ETUDE D'IMPACT – COMPLEMENT EN REPONSE A L'AVIS DE L'AUTORITE ENVIRONNEMENTALE DU 16.06.2014

DUO
Paris Rive Gauche

Titre
PC 11
ETUDE D'IMPACT - COMPLEMENT

PRECISIONS ET COMPLEMENTS A L'ETUDE D'IMPACT DU PROJET DUO

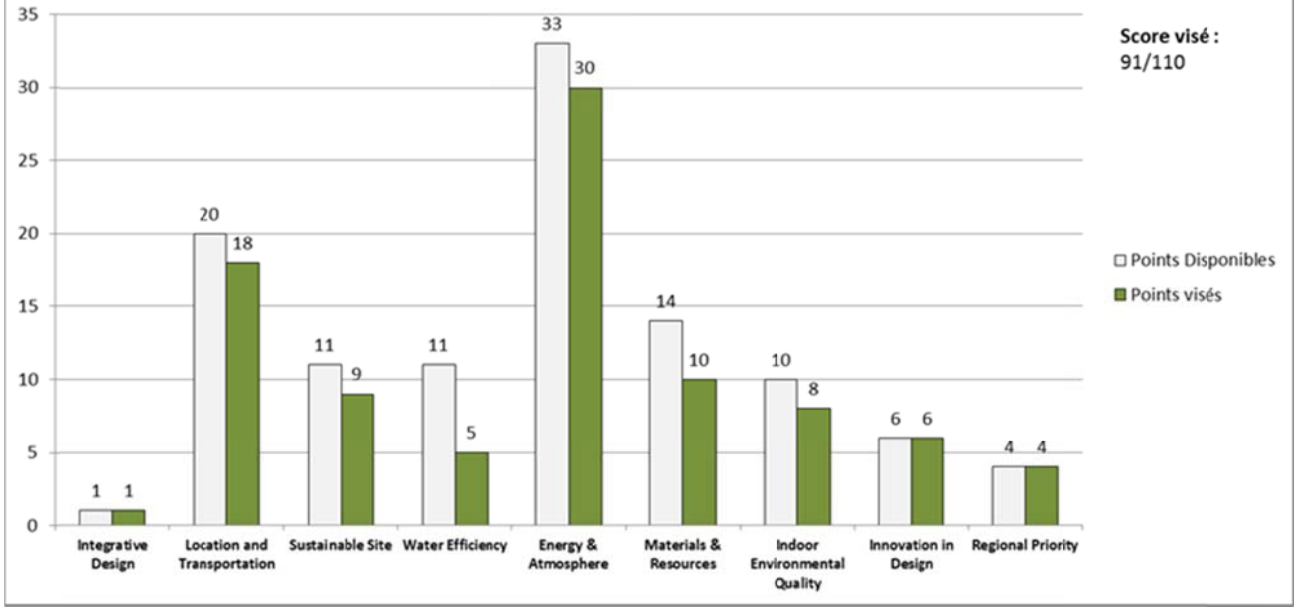
<p>2.4 Transport et bruit</p> <p><u>Transport</u> Sans objet</p> <p><u>Bruit</u> Des cartographies de niveaux sonores à différentes hauteurs issues d'études menées dans le cadre de la ZAC Paris Rive Gauche pour le secteur Bruneseau sont présentées dans le dossier (p.114). Les résultats présentés auraient pu être mieux commentés afin d'explicitier clairement les enjeux de ce secteur.</p> <p>Les niveaux sonores du secteur ferroviaire proche sont abordés (p.115) en se référant à des schémas datant de 2002. L'autorité</p>	Commentaire	<p>L'Autorité Environnementale rappelle l'existence du récent « Plan de Prévention des Bruits dans l'Environnement » relatif aux infrastructures ferroviaires de Paris, approuvé par le Préfet le 6 juin 2012.</p> <p>La directive européenne 2002/49/CE du 25 juin 2002 relative à l'évaluation et à la gestion du bruit dans l'environnement impose aux États membres d'analyser leur situation vis à vis du bruit, le but étant de caractériser, à l'aide d'indicateurs de bruit moyen journalier (Lden, sur 24h) et nuit (Ln), l'exposition au bruit des riverains des infrastructures de transports.</p> <p>Pour cela, des cartes de bruit ont été produites pour permettre au public d'avoir une estimation des valeurs du bruit moyen auquel il est exposé et des plans de prévention du bruit dans l'environnement (PPBE), visant à définir des mesures de réduction du bruit dans l'environnement, sont en cours d'élaboration.</p> <p>La loi française, transposée dans le Code de l'environnement, demande aux responsables des infrastructures à l'origine des pollutions sonores de définir leur choix et plans d'action pour limiter voire supprimer l'ensemble des cas de gêne au-delà des seuils indicatifs pour lesquels un traitement est conseillé.</p> <p>Sur le territoire de Paris, le préfet établit un plan de prévention du bruit dans l'environnement (PPBE) uniquement pour les voies ferrées dont le trafic</p>

AVIS DE L'AUTORITE ENVIRONNEMENTALE	Nature de l'avis : Exigence/ Commentaire	REPONSE DU PETITIONNAIRE
<p>environnementale rappelle que le PPBE de la ville de Paris est en cours d'élaboration et que sa partie « infrastructures ferroviaires » a été approuvée le 6 juillet 2012, et que le pétitionnaire doit s'y référer pour toute cartographie et en respecter les prescriptions.</p> <p>Des études spécifiques de l'état existant et prévisionnel (AVLS – 2013) sont citées (p.116) sans être jointes en annexe au dossier.</p> <p>Les enjeux étant forts, les conclusions qui en sont données auraient pu être mieux explicitées notamment concernant les circulations futures du métro et des lignes TGV.</p>	<p>Exigence</p> <p>Commentaire</p>	<p>annuel est supérieur à 60 000 passages de trains, aucune infrastructure routière ou autoroutière ne dépendant de l'État sur le territoire parisien. Celui-ci précise :</p> <ul style="list-style-type: none"> - Les zones bruyantes et le nombre de personnes exposées à des niveaux de bruit dépassant les valeurs réglementaires sur le territoire parisien. - Sur le territoire de Paris, 13 zones de bruit critique dues aux infrastructures ferroviaires et 34 points noirs du bruit ont été identifiés par les gestionnaires RFF et RATP, dont le faisceau ferre d'Austerlitz qui longe le site du projet DUO. - Les mesures de réduction du bruit engagées par l'État et les gestionnaires depuis plusieurs années mais qui ne sont pas inscrites dans le présent PPBE. - Ces actions permettent ou ont permis de prévenir ou réduire sensiblement les nuisances sonores engendrées par les infrastructures ferroviaires mais n'entrent pas dans le programme d'action du présent PPBE comme par exemple, le remplacement des voies usagées, le meulage des rails, le remplacement du matériel roulant ou encore l'investissement dans des programmes de recherche. - Les mesures de réduction du bruit inscrites au présent PPBE et qui seront réalisées durant la période 2012 – 2017.  <p><i>Carte des Points noirs du bruit ferroviaire de Paris du PPEB 2012-2017/ source : DRIEA Ile de France</i></p> <p>Le lancement de la révision du classement acoustique, la création d'un groupe de travail État, gestionnaires et ville de Paris, des travaux de traitement de façade, le renouvellement du matériel roulant, la modernisation des réseaux sont inscrits dans ce PPBE et feront l'objet d'un suivi.</p>

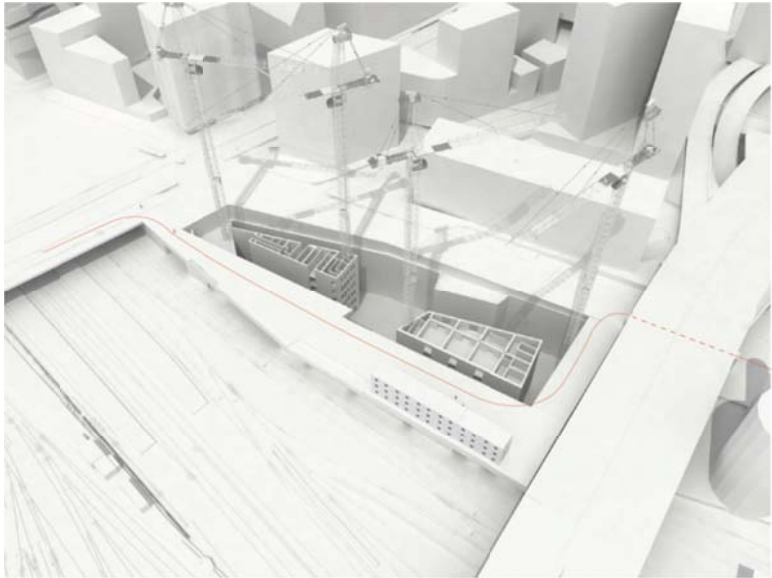
<p>2.5 Le paysage et le patrimoine</p> <p>Le dossier décrit les bâtiments remarquables situés à proximité du site (p.103) mais ne liste pas précisément les monuments historiques de Paris qui lui sont proches et dont le périmètre de protection inclut le</p>	<p>Commentaire</p>	<p>Plusieurs monuments historiques de Paris sont localisés à proximité du site et figurent sur la carte du patrimoine (p 105) de l'étude d'impact. La carte actualisée ci-dessous fait apparaître les périmètres de protection (rayon de 500m) dont seuls deux périmètres liés à des monuments inscrits incluent le site du projet Duo :</p> <ul style="list-style-type: none"> - La cité refuge de l'Armée du Salut (n°20 sur la carte), - L'usine de la société d'air comprimé (SUDAC) et cheminée (n°7 sur la carte).

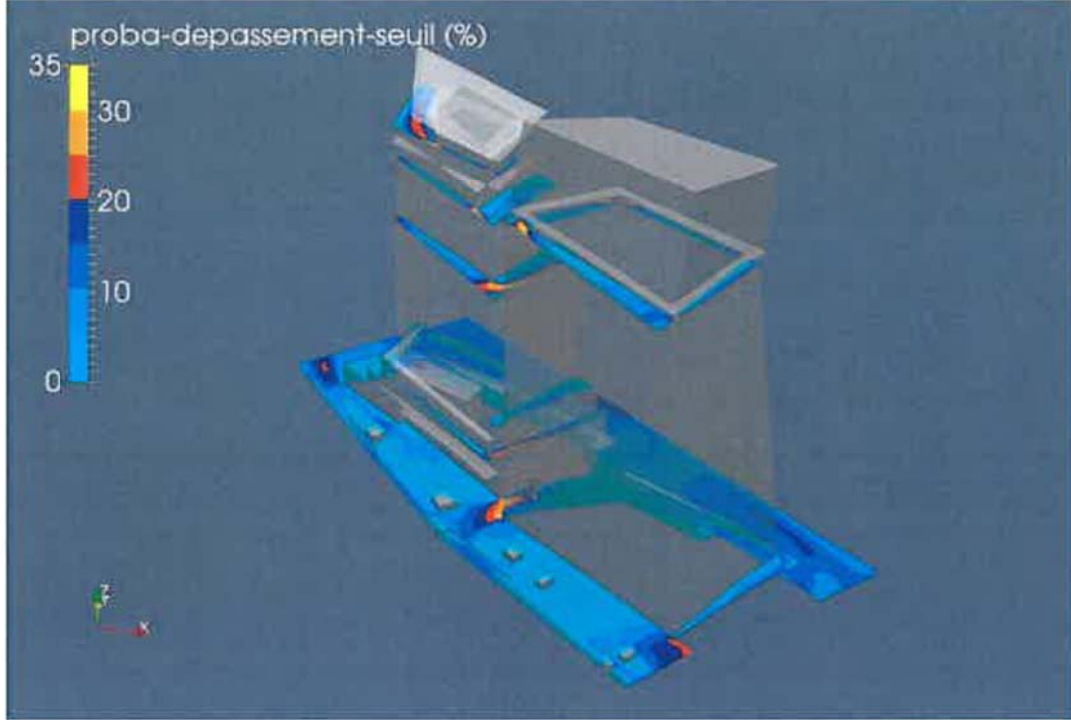
AVIS DE L'AUTORITE ENVIRONNEMENTALE	Nature de l'avis : Exigence/ Commentaire	REPONSE DU PETITIONNAIRE
<p>La vue depuis le Sacré Cœur (p.186) montre sur la vue des 4 tours de la Bibliothèque FM l'irruption d'une tour deux fois plus haute. Cette émergence apparaît réduite au niveau des berges confluent Ile St Lois (p.189). Il aurait été intéressant de présenter des vues du projet depuis d'autres points de vue privilégiés de la Bibliothèque, notamment le long des berges à l'est du pont d'Austerlitz.</p> <p>Les choix de composition et d'insertion urbaine sont justifiés cependant aucune vue n'est donnée sur les axes transversaux de liaison vers la Seine, alors que les orientations du projet Rive Gauche prévoyaient de favoriser l'ouverture du quartier vers la Seine.</p> <p>La relation de la tour avec le périphérique aurait pu être mieux décrite, l'impact de dévers négatif qui va surplomber l'autoroute n'est pas étudié, alors même que cela constituera sans doute un événement majeur de la visibilité et de la notoriété des tours Duo.</p> <p>Il convient de remarquer que les détails donnés (p.215) sur l'entretien des façades ne donnent aucune garantie sur la pérennité des espaces verts suspendus, qui pourraient, s'ils souffraient d'entretien, devenir des signes très visibles dégradant le paysage.</p>		 <p>Vue depuis la rue Berlier (dans le sens de circulation des quais à l'Est vers l'Ouest)/ source : AJN</p> <p>En l'état actuel, la rue Berlier ne dispose pas de fronts urbains bâtis clairs et son tracé est irrégulier. Elle n'offre pas de parcours lisible et fonctionne comme une contre-allée technique. Sa reconfiguration programmée dans le projet Bruneseau lui donnera un aspect plus urbain (rectification du tracé, création de fronts bâtis). L'introduction d'un volume bâti clair dans son axe (en regardant vers l'Ouest) complète cette reconfiguration pour inscrire cette voie à l'échelle des parcours dans le quartier.</p>

AVIS DE L'AUTORITE ENVIRONNEMENTALE	Nature de l'avis : Exigence/ Commentaire	REPONSE DU PETITIONNAIRE	
		 <p data-bbox="1151 1671 1973 1701">Vue de la faille depuis le belvédère vers l'immeuble Berlier / source : AJN</p> <p data-bbox="1151 1738 2789 1837">La faille ménagée entre les deux tours permet de faciliter la circulation au sol et les parcours à l'échelle du piéton (liaison rue Berlier/belvédère) et met également en relation les bâtiments aux éléments urbains alentours. En effet, l'hôtel Berlier est bien visible depuis le belvédère, et la rue Bruneseau apparaît au bout de l'allée piétonne, renforçant la liaison de la parcelle à la trame viaire du quartier.</p>

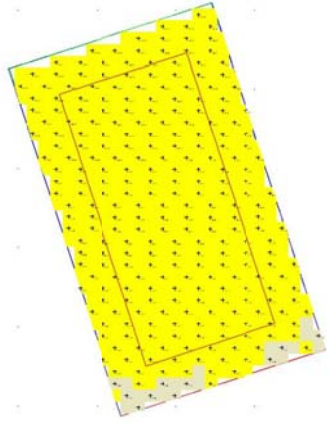
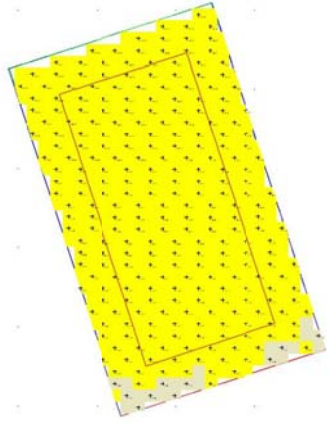
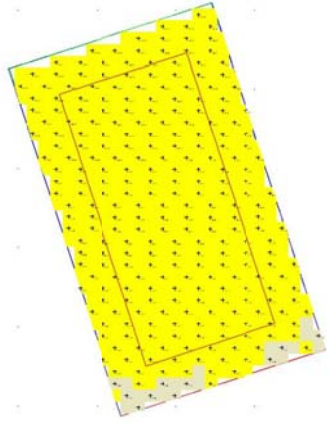
<p>4.7 L'énergie</p> <p><u>Consommations énergétiques</u> Les performances énergétiques prévisionnelles des futurs bâtiments sont présentées p.209 de l'étude d'impact. L'étude note p.210 que « les objectifs de la RT 2012, qui se sont renforcés par rapport à la précédente réglementation RT2005, sont d'environ 134.50 kWhep/m².an pour des immeubles de bureaux en IDF exposés à de fortes nuisances acoustiques et de ce fait ne pouvant se passer de climatisation ». Il convient cependant de remarquer qu'aucune précision réglementaire ni démonstration technique concernant les tours DUO n'est apportée pour le justifier. Et par conséquent le fait que l'étude d'impact précise que « la consommation réglementaire pour le projet DUO conformément à la RT 2012 est de 74.9 kWhep/m².an, soit un gain de 45% par rapport à l'objectif RT2012 » doit également être démontré et explicité.</p>	<p>Commentaire</p> <p>Exigence</p>	<p>Les données présentées dans l'Etude d'Impact sont issues du calcul RT2012 réalisé par le BET ARTELIA en phase APS (Avant-Projet Sommaire), dont le rapport est joint en annexe. La consommation énergétique RT2012 de la tour DUO1 est estimée à 71,6 kWhep/m².an et celle de DUO2 à 84,8 kWhep/m².an. Au prorata des surfaces, la consommation moyenne des deux tours est donc de 74,9 kWhep/m².an. Ce calcul thermique réglementaire sera mis à jour à chaque phase d'étude et en phase réalisation, pour s'assurer jusqu'à la livraison du bâtiment que l'objectif Effinergie + d'un gain de 40% sur le Cep-max est bien atteint.</p> <p>Une Simulation Thermique Dynamique (STD) a effectivement été réalisée dès la phase concours pour orienter la conception, en testant différentes typologies de vitrages (double ou triple) et de hauteur d'allège. Cette étude, couplée aux exigences acoustiques présentées au §7.6.4 du Chapitre 3, a permis de retenir la solution optimale de double peau pour les façades Sud-Est et Sud-Ouest de DUO1, et de triple vitrage pour les façades Nord-Est et Nord-Ouest. L'ensoleillement par façade a également été étudié, ainsi que l'éclairage naturel dans les bureaux, pour permettre de différencier le traitement des vitrages : ainsi les façades Sud-Ouest et Sud-Est ainsi que la « tête » de DUO1 ont des vitrages avec une transmission lumineuse plus faible (50%) et un facteur solaire réduit (25%) car elles sont bien ensoleillées. Les autres façades ont une transmission lumineuse plus élevée (70%) pour compenser les masques ou les protections solaires fixes (brise-soleil) de DUO2.</p>
